保安規定変更に係る基本方針(BWR)について

(令和元年 6月24日)

審査会合における指摘事項

No	審査会合 実施日	指摘事項	回答	資料
1	2019/6/11	耐圧強化ベントにおけるW/WとD/Wについて設置許可基準規則第48条及び第52条への適合性を明確化すること。	第48条についてはD/W又はW/W、第52条についてはW/Wのみが対象となる。資料上明確化した。	スライド P.4,5
2	2019/6/11	フィルターベント及び代替循環冷却系のLCO設定において、設置許可基準規則第50条第1項、2項の要求事項の趣旨を踏まえて再度整理し説明すること。	第50条第1項、2項の要求事項を踏まえ再整理を行い、資料へ反映した。	スライド P.4～P.9
3	2019/6/11	補助パラメータの代替監視の考え方について、全ての計器が網羅されるよう整理すること。	代替監視の考え方に不足が無いことを確認した。なお、今後個別プラントにおいて不足が確認された際には個別審査において説明する。	スライド P.11
4	2019/6/11	緊急時対策所に係るLCOを適用する原子炉の状態について、原子炉制御室と同様と扱っているが、設置許可基準規則の要求事項等を踏まえて整理し説明すること。	緊急時対策所へ要求される事項を明確にした上で、被ばく評価で期待する設備のLCOを適用する原子炉の状態について再整理を行った。	スライド P.11～P.16
5	2019/6/11	「要求される措置」における γ 設備(対応する設計基準事故対処設備)の確認方針について、サポート系の確認方法について記載を明確化すること。	「保安規定変更に係る基本方針4.3 LCO・要求される措置・AOTの設定方針」へ γ 設備のサポート系の確認方法について記載を明確化した。	基本方針変更前後比較表(P.3)

<重大事故等対処設備のAOT延長フロー>

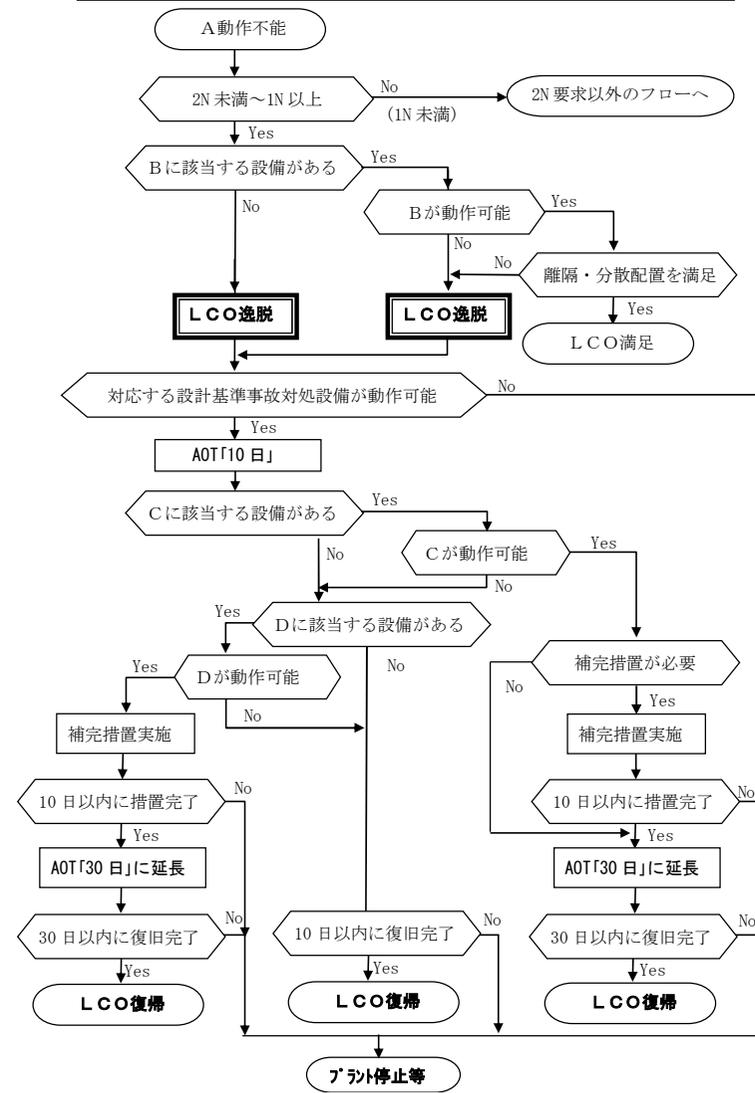
- 基本方針「4.3 LCO・要求される措置・AOTの設定方針」の通り、LCO/AOTを設定する。
- γ設備、B設備、C設備、D設備の設定については、A設備に対する基準上の要求事項や代替する機能の適合性を踏まえ設定する。(下記)
- AOTについては、両設備は常設重大事故等対処設備であり、2N要求ではないため、“【2N要求以外の重大事故等対処設備】フロー”に従い設定する。(次表)

A設備	B設備	γ設備	C設備	D設備	設定の考え方
(表66-5-1) 格納容器圧力逃がし装置 (フィルターベント)	(なし)	残留熱除去系 (低圧注水モード、格納容器スプレイ冷却モード、サプレッション・チェンバ・プール水冷却モード) 及び 可燃性ガス濃度制御系	代替循環冷却系及び 耐圧強化ベント系 (W/W)	(なし)	<ul style="list-style-type: none"> 設置許可基準規則(第48,50条,52条)、技術的能力(1.5,1.7,1.9)における要求事項を考慮し設定。 第50条第2項要求としてフィルターベントは代替循環冷却系に加えて設置要求があり、代替循環冷却系のみでは基準要求は満足しないため、代替循環冷却系はB設備とはしない。一方、第1項設備である代替循環冷却系により第2項設備のフィルターベントに期待する機能を満足すると考えられることからC設備と整理する。
(表66-5-5) 代替循環冷却系	(なし)	残留熱除去系 (格納容器スプレイ冷却モード、サプレッション・チェンバ・プール水冷却モード)	(なし)	ドライウエル冷却系 等	<ul style="list-style-type: none"> 設置許可基準規則(第50条)、技術的能力(1.7)における要求事項を考慮し設定。 50条第1項における「原子炉格納容器バウンダリを維持しながら原子炉格納容器内の圧力及び温度を低下させるために必要な設備」との要求に対して、第2項設備のフィルターベントは第1項に期待する機能を満足しないことから、代替循環冷却系に対するB,C設備とはしない。
